**Plaza de Acceso Principal
Centro universitario Dr. Julio Prebisch**

Licitación Pública N° 04/2025

Circular sin Consulta N° 1

DETALLE DE SUPERFICIES - SOLADO/NATURAL

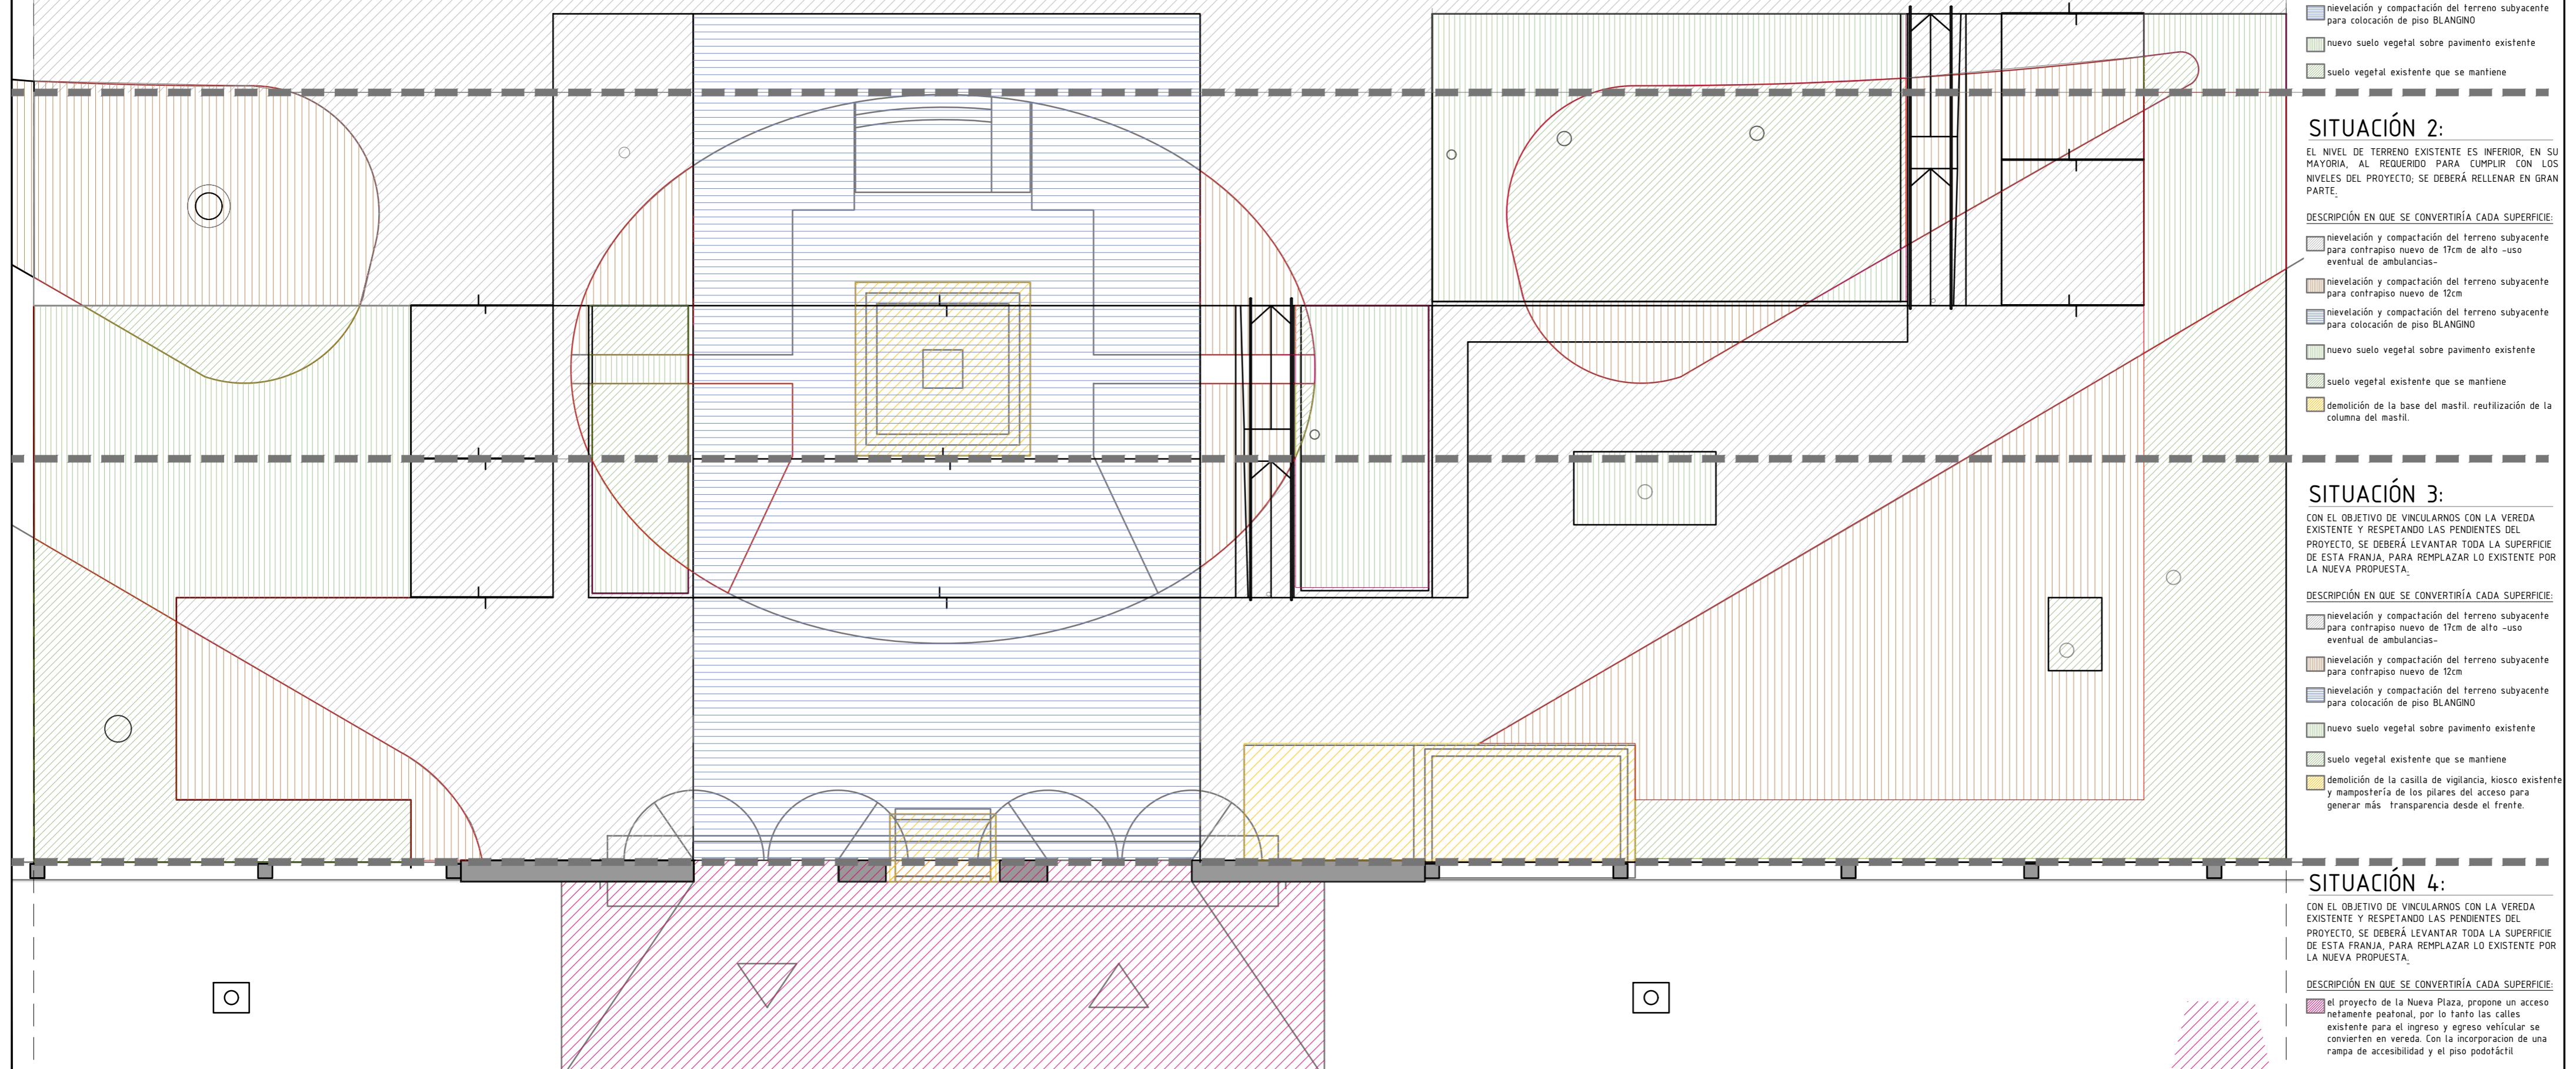
SITUACIÓN 1:

CON EL OBJETIVO DE MANTENER LOS NIVELES EXISTENTES, TANTO EN EL INTERIOR DEL EDIFICIO COMO EN EL PAVIMENTO EXTERIOR, SE DEBERÁ LEVANTAR TODA LA SUPERFICIE DE ESTA FRANJA, PARA REMPLAZAR LO EXISTENTE POR LA NUEVA PROPUESTA.

- niveleración y compactación del terreno subacente para contrapiso nuevo de 17cm de alto -uso eventual de ambulancias-
- niveleración y compactación del terreno subacente para contrapiso nuevo de 12cm
- niveleración y compactación del terreno subacente para colocación piso BLANGINO
- nuevo suelo vegetal sobre pavimento existente
- suelo vegetal existente que se mantiene

SITUACIÓN 2:

EL NIVEL DE TERRENO EXISTENTE ES INFERIOR, EN SU MAYORÍA, AL REQUERIDO PARA CUMPLIR CON LOS NIVELES DEL PROYECTO; SE DEBERÁ RELLENAR EN GRAN PARTE.

- niveleración y compactación del terreno subacente para contrapiso nuevo de 17cm de alto -uso eventual de ambulancias-
- niveleración y compactación del terreno subacente para contrapiso nuevo de 12cm
- niveleración y compactación del terreno subacente para colocación piso BLANGINO
- nuevo suelo vegetal sobre pavimento existente
- suelo vegetal existente que se mantiene
- demolición de la base del mastil, reutilización de la columna del mastil.

SITUACIÓN 3:

CON EL OBJETIVO DE VINCULARNOS CON LA VEREDA EXISTENTE Y RESPETANDO LAS PENDIENTES DEL PROYECTO, SE DEBERÁ LEVANTAR TODA LA SUPERFICIE DE ESTA FRANJA, PARA REMPLAZAR LO EXISTENTE POR LA NUEVA PROPUESTA.

- niveleración y compactación del terreno subacente para contrapiso nuevo de 17cm de alto -uso eventual de ambulancias-
- niveleración y compactación del terreno subacente para contrapiso nuevo de 12cm
- niveleración y compactación del terreno subacente para colocación piso BLANGINO
- nuevo suelo vegetal sobre pavimento existente
- suelo vegetal existente que se mantiene
- demolición de la casilla de vigilancia, kiosco existente y mampostería de los pilares del acceso para generar más transparencia desde el frente.

SITUACIÓN 4:

CON EL OBJETIVO DE VINCULARNOS CON LA VEREDA EXISTENTE Y RESPETANDO LAS PENDIENTES DEL PROYECTO, SE DEBERÁ LEVANTAR TODA LA SUPERFICIE DE ESTA FRANJA, PARA REMPLAZAR LO EXISTENTE POR LA NUEVA PROPUESTA.

el proyecto de la Nueva Plaza, propone un acceso netamente peatonal, por lo tanto las calles existentes para el ingreso y egreso vehicular se convierten en vereda. Con la incorporación de una rampa de accesibilidad y el piso podáctil
